**[ID\_VIP: 5471] procedura di valutazione d'impatto ambientale ai sensi dell'art. 23 del D.Lgs 152/2006 e ss.mm.ii. relativa al progetto di un impianto per la produzione di energia elettrica da fonte eolica denominato "Parco eolico di Nule e Benetutti" costituito da 11 aerogeneratori con potenza unitaria di 5,7 MW, per una potenza complessiva pari a 62,7 MW ed opere connesse, da realizzarsi nei comuni di Nule (SS), Benetutti (SS), Buddusò (SS) Orune (NU) e Osidda (NU).**

**Proponente: RWE Renewables Italia S.r.l..**

**Riscontro alla Richiesta integrazioni ai sensi del comma 4 dell'art. 24 del D.lgs. n. 152/2006.**

**Riscontro della Società RWE Renewables Italia Srl alla Nota del Ministero dell’Ambiente e della Tutela del Territorio e del Mare – Commissione Tecnica di Verifica dell’Impatto Ambientale – VIA e VAS.**

**Visibilità 10km Nule**

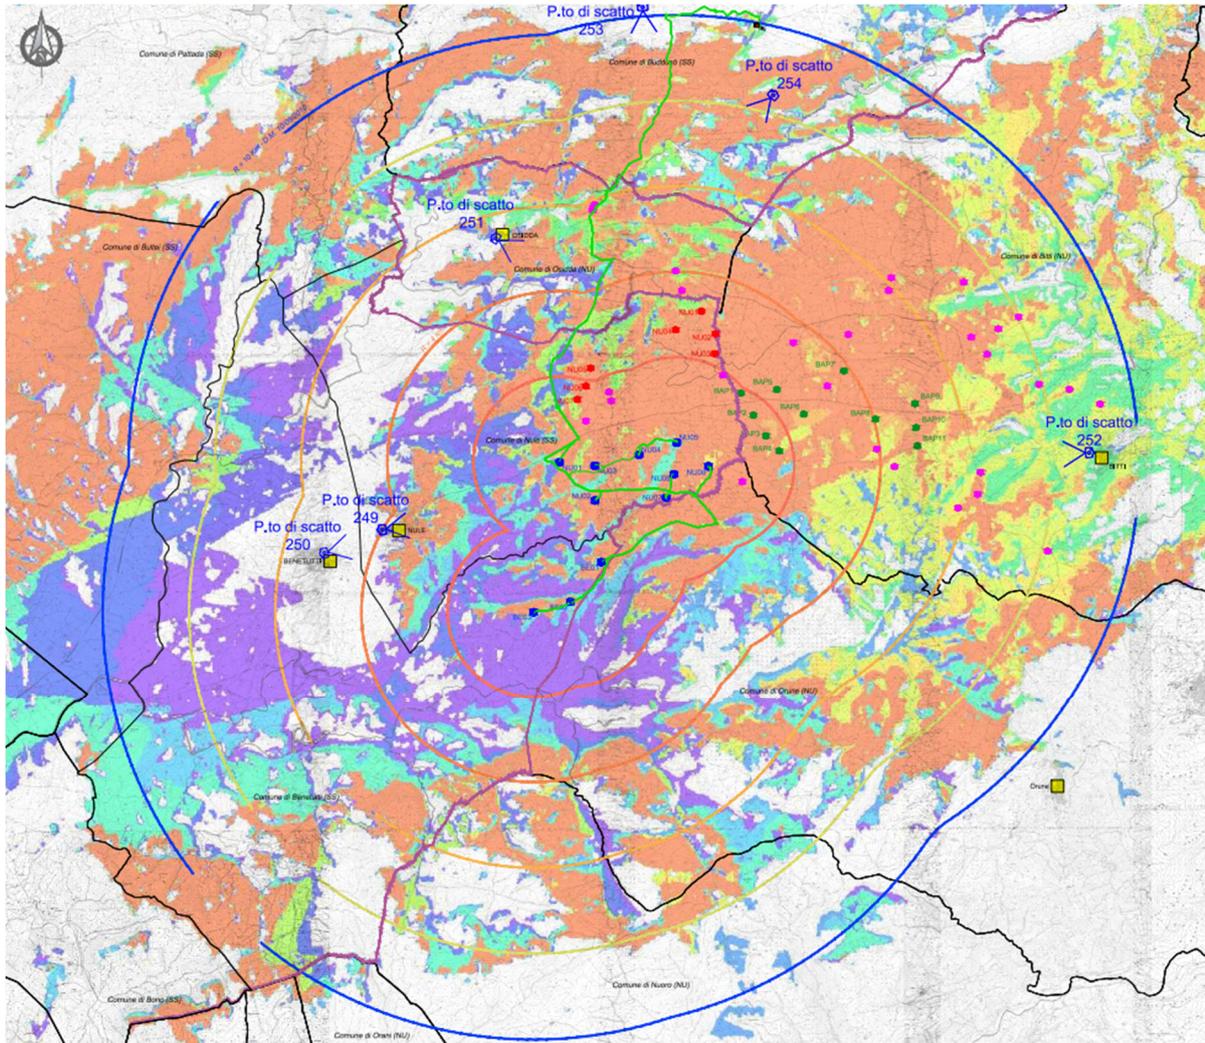
2. Oltre che i caratteri generali del paesaggio, deve essere inoltre valutata la distanza tra gli impianti e le relazioni tra le rispettive zone di influenza visiva.

Si chiede di integrare il SIA (ed i relativi allegati documenti – in particolare l'elaborato "Carta degli impatti cumulativi" – codice C19023S05-VA-EA-06-01) con la verifica degli impatti cumulativi del progetto presentato come derivanti dagli altri progetti analoghi in fase di valutazione VIA di competenza statale o regionale (risulta, per esempio, sulla base di quanto oggetto di pubblicazione sui siti web dedicati del MATTM e della Regione Autonoma della Sardegna che sono presenti nella medesima area le seguenti ulteriori previsioni progettuali per impianti eolici di grande taglia: Comune di Nule, Società Green Energy Sardegna 2 S.r.l. in VIA regionale – 7 aerogeneratori per un totale di 21 MW – n. reg. regionale 19/19 – probabilmente coincidente con il già considerato "impianto FRIEL", cfr. SIA, pp. 227 e ss.; Comuni di Bitti e Buddusò, WPD Piano d'Ertilia S.r.l. in VIA statale, impianto eolico "Mamone" – ID\_VIP 5581; Comuni di Bitti, Onanì e Buddusò, Società Green Energy Sardegna 2 S.r.l. in VIA statale – 11 aerogeneratori per un totale di 56 MW – ID\_VIP 5476; Comuni di Bitti, Osidda e Buddusò, Società Green Energy Sardegna 2 S.r.l. in VIA statale – Parco eolico "Bitti-Area PIP"

In questa mappa è riportato il numero di turbine dell'impianto di Nule-Benetutti visibili all'interno dell'Area di Impatto Potenziale

- **Punto 3\_Carta degli Ecosistemi e delle fisionomie vegetazionali**
- **Punto 3\_Carta dell'uso del suolo**

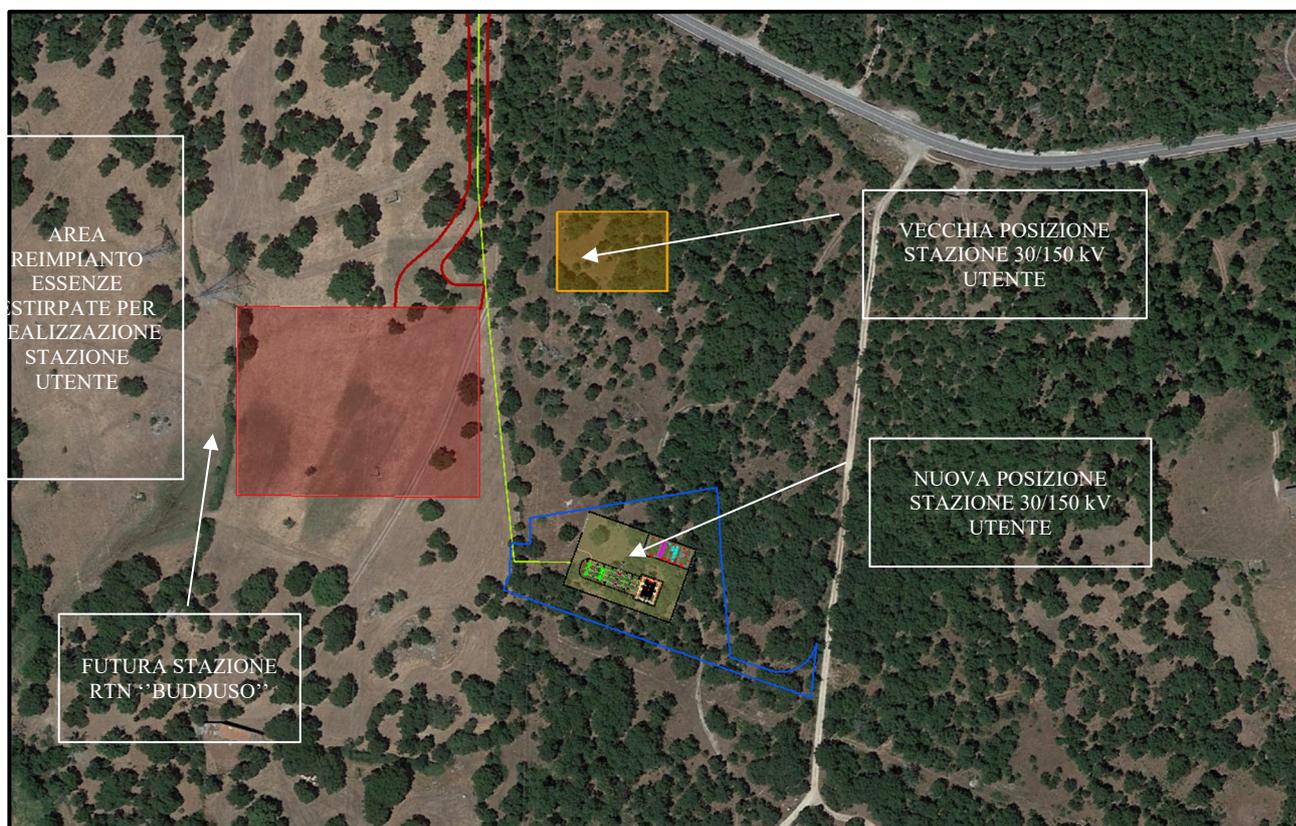
2. *Devono essere elaborate specifiche carte della vegetazione e dell'uso del suolo in scala adeguata, relative alle aree che saranno direttamente interferite, sia in fase di cantiere sia in fase di esercizio, dal Parco eolico (piazze, cavidotto, sottostazione, piste di acceso, piste di cantiere, ecc.).*

2) Si allegano la Carta degli ecosistemi e delle fisionomie vegetali in scala 1/10.000 e la Carta dell'uso del Suolo con classificazione CLC (Corine Land Cover) dove si riportano tutte le aree interessate dal parco eolico (fondazioni, piazzole definitive e provvisorie per la fase di cantiere, viabilità esistente, da adeguare e da realizzare per il raggiungimento degli aerogeneratori dai mezzi di trasporto, Cabine e Sottostazioni e quanto

- Inquadramento nuova posizione Stazione Elettrica di Utente

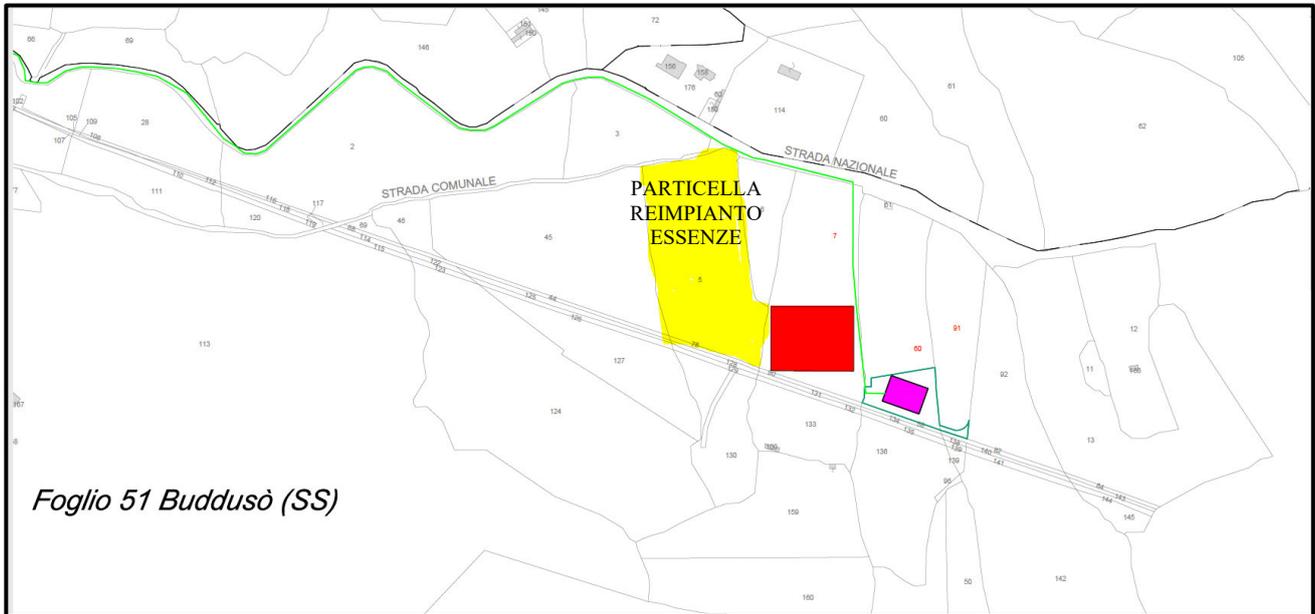
1. *Il proponente dichiara un consumo di suolo di circa 5 ha. Tale valore deve essere meglio contabilizzato, includendo nuova viabilità, ampliamenti SSEU e alternative se non si potesse fare in adiacenza (o all'interno) della SE TERNA di Buddusò.*

2) Con riferimento all'area delle SSEU, di nuova realizzazione, che sorgerà accanto a quella esistente di Terna nel Comune di Buddusò, avrà un ingombro di circa 5.000 mq (nella sua totalità considerando il perimetro indicato in blu, nell'immagine seguente). All'interno di tali aree sono presenti circa 100 piante, di queste circa il 25% sono querce da sughero, per un numero pari quindi a circa 25 piante. Per quanto riguarda le piazzole e le viabilità di accesso agli aerogeneratori si stimano un numero di piante di Quercia da sughero come riportato nella tabella sotto. Come specificato al punto 5 è previsto il reimpianto di almeno il doppio del numero di piante espantate in aree limitrofe alla ubicazione dell'impianto nei comuni di Nule e Benetutti.
